Modulo per la presentazione delle osservazioni per i piani/programmi/progetti sottoposti a procedimenti di valutazione ambientale di competenza statale

ID: Codice procedura (ID_VIP/ID_MATTM): 12691

“Progetto di un impianto eolico denominato "Pitigliano" ubicato nei comuni di Pitigliano (GR) e Sorano (GR) costituito da 20 (venti) aerogeneratori di potenza nominale 7,0 MW per un totale di 140,0 MW con relative opere connesse ed infrastrutture indispensabili”

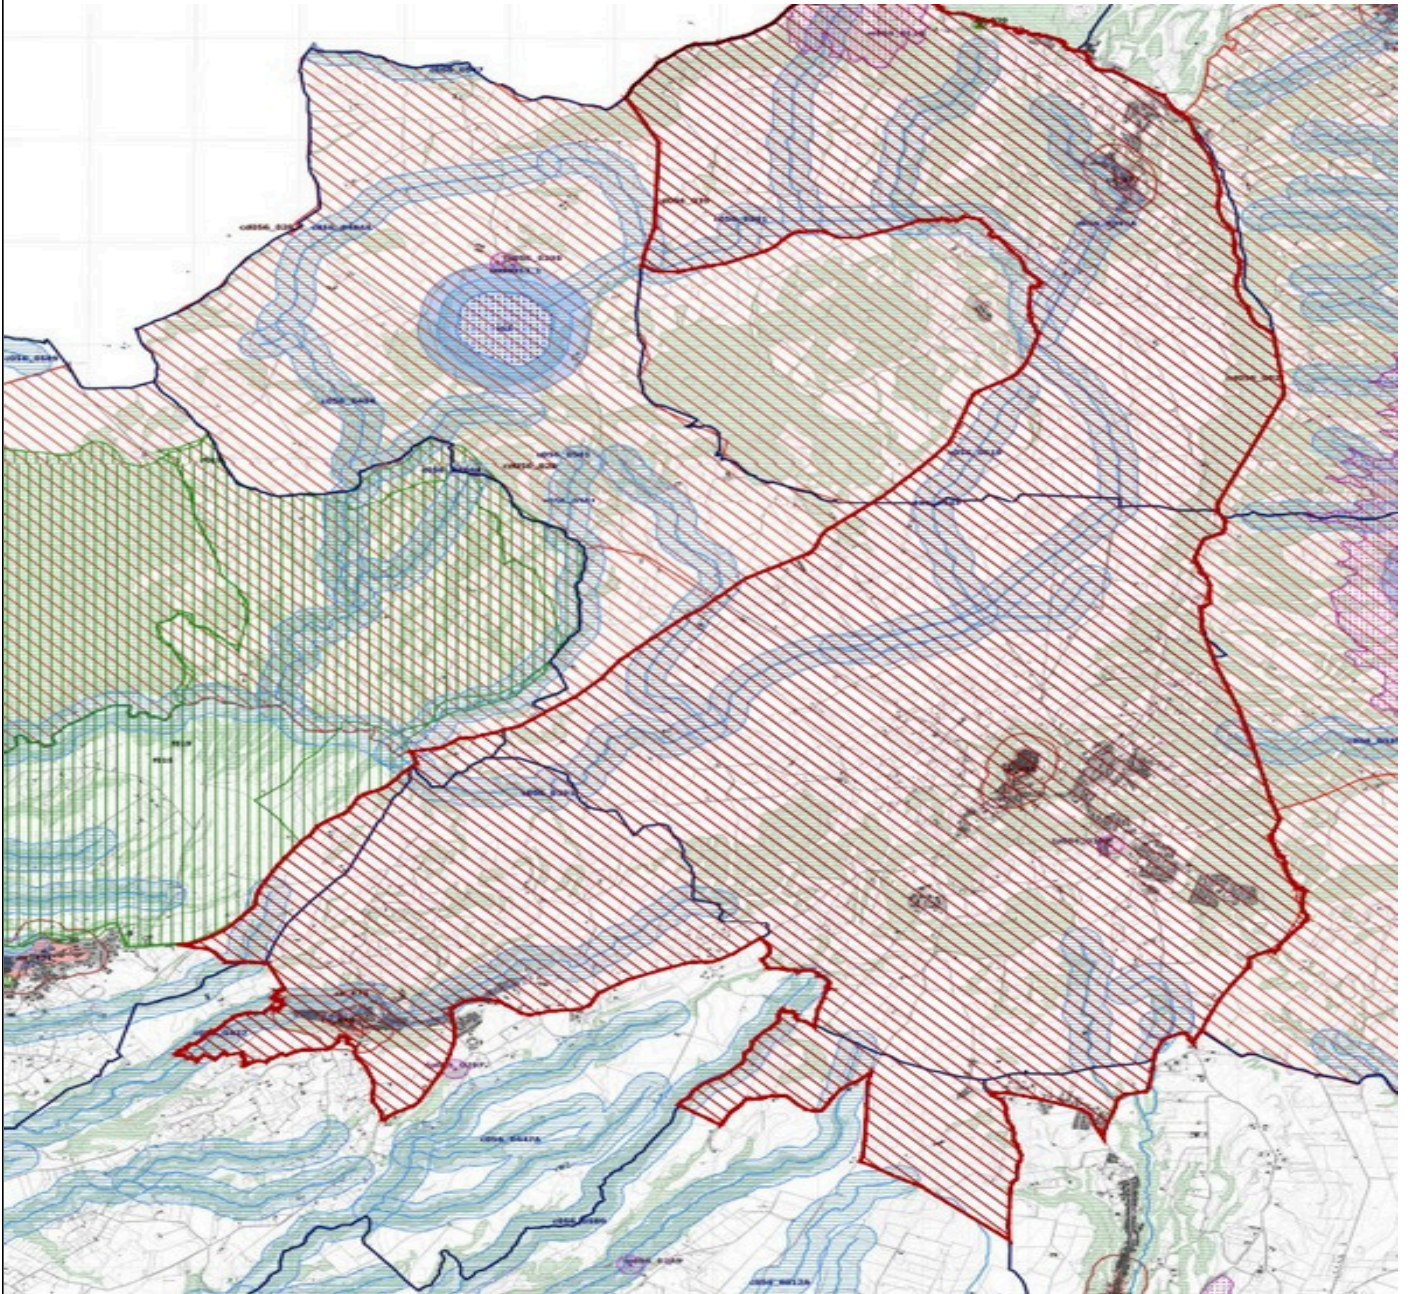
Come è illustrato nell'immagine si ribadisce che l'impianto industriale *Pitigliano* ricade completamente all'interno delle fasce di rispetto dei due vincoli di notevole interesse pubblico e lambisce quelle di un terzo vincolo e quindi come affermato dal Consiglio di Stato nelle sentenze citate, l'impianto è insediato in area non idonea ai sensi dell'art. 20

comma 8 lettera c quater del D.Lgs. n. 199/2021 e ss.mm.ii al contrario di quanto sostiene la proponente.

Immagine 3. Cumulo di una parte di impianti eolici, fotovoltaici e geotermici industriali in progettazione ed esistenti intorno all'eolico industriale *Pitigliano*.

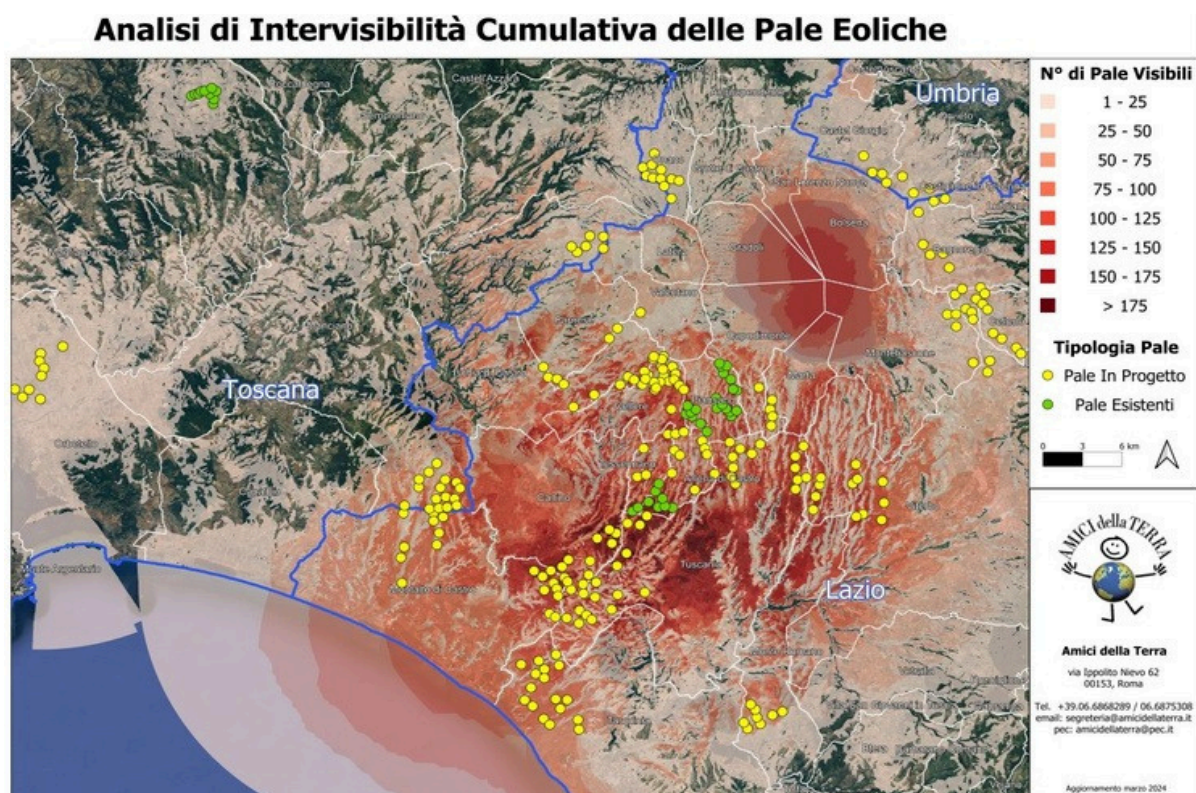
all'interno del bacino visivo. Le analisi visive debbono inoltre tenere in opportuna considerazione **gli effetti cumulativi derivanti dalla compresenza di più impianti**". Nella Relazione Paesaggistica e nello Studio di Impatto Ambientale prodotte dalla proponente come già evidenziato è stato ignorato il vincolo paesaggistico di notevole interesse pubblico ex articolo 136 del Codice dei Beni Culturali "*Ambito paesaggistico, geologico e geomorfologico dell'Orlo della Caldera di Latera ...*" Non vengono nemmeno citati gli impianti eolici in progetto al MASE, il *Rempillo* (6 aerogeneratori) e un altro in verifica amministrativa di 14 aerogeneratori e 72,6 MW. Ad oggi nei territori di Pitigliano, Sorano e in quello limitrofo potenzialmente potrebbero essere insediati 40 aerogeneratori alti 200 metri e larghi 170. Ma la Proponente si guarda bene dal citare gli altri impianti che creerebbero il cumulo e quindi maggiore impatto. Infatti, sul territorio della *Città del Tufo* (Sorano e Pitigliano) impatterebbero anche l'impianto eolico *Montarzo* di Onano con 13 aerogeneratori dalle dimensioni ricordate, l'altro eolico industriale nel territorio di Valentano con sette aerogeneratori (stesse dimensioni), gli impianti di Farnese con un minieolico di 3 Torri alte 60 metri già installate in località *Poggio del Crognolo* e l'impianto eolico industriale *Vallerosa* (7 aerogeneratori alti 200 metri e larghi 158 metri) in procedura VIA presso la Regione Lazio. Inoltre, altri impianti del minieolico già presenti a Valentano, Cellere e Piansano e due progetti eolici industriali con le stesse dimensioni (200 m x 170 m) nel Comune di Ischia di Castro. La valutazione del cumulo non prende in considerazione neanche gli impianti industriali di fotovoltaico e agrivoltaico in progetto a Farnese, Valentano, Ischia di Castro, Cellere e neppure l'impianto geotermico in procedura VIA al MASE, progettato nella *Caldera di Latera*. Quindi è stata effettuata una valutazione del potenziale impatto cumulativo non veritiera a dispetto di quanto affermato dalla Proponente che sostiene di aver preso in considerazione uno spazio di 10 km intorno al suo impianto per gli impatti che si creerebbero.

Alla luce di quanto descritto, possiamo concludere che la previsione “*Se a scala europea o nazionale la produzione di energia da fonti rinnovabili è spesso considerata come unilateralmente positiva, è infatti a scala locale che lo sviluppo delle energie rinnovabili può produrre esternalità negative che intaccano i valori culturali e naturali del paesaggio, con potenziali ricadute sul turismo, sulla produzione agricola e sull'identità e riconoscibilità dei luoghi*” (da *D.G.R Lazio n. 390/2022*) è quanto mai appropriata anche per il territorio della *Città del Tufo* e della Tuscia settentrionale identificabili storicamente e culturalmente nella Maremma interna.
